**Verslag huishoudelijke elektrische installatie op laagspanning en zeer lage spanning****Algemeen:**

Referentie: 003-20260608-04	Datum controle: 08/06/2026
Keurder: 003

Eigenaar: Isa Ak	EAN-code: 541448820069162990
Adres installatie: Zandstraat 2, 9700 - Oudenaarde	Nummer teller(s): 1SAG1105352315
Distributienetbeheerder installatie: Fluvius	
Datum uitvoering installatie: ☐ Vóór 01/10/1981 ☒ Tussen 01/10/1981 en 01/06/2020 ☐ Vanaf 01/06/2020	
Type: ☒ Wooneenheid ☐ Niet-huishoudelijk ☐ PV ☐ Batterij ☐ Laadpaal

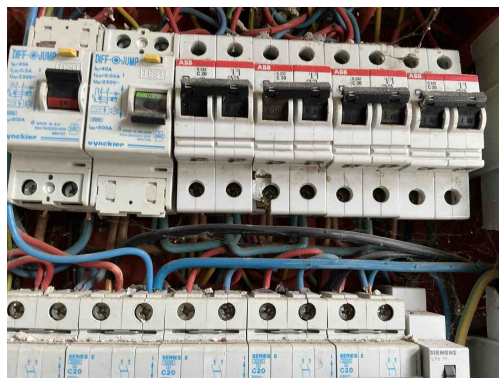
B04 - De aanduiding van de kringen, klemmen en/of schakelapparatuur ontbreekt, is onjuist of is onvolledig (Boek 1: 3.1.3.1/5.1.6.1).

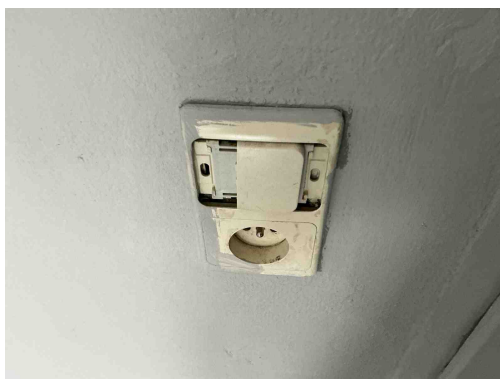
T23 - Het elektrisch materiaal is beschadigd. (Boek 1: 1.4.1.3).

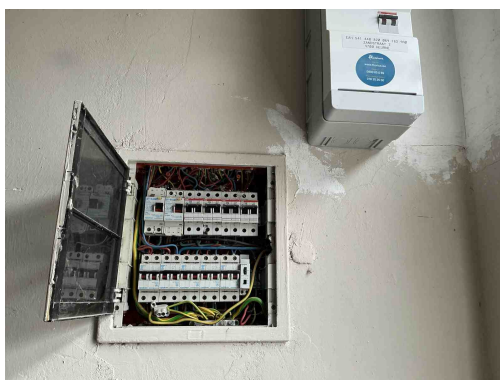
T09 - Bepaalde contactdozen en/of schakelaars zijn beschadigd (Boek 1: 1.4.1.3).
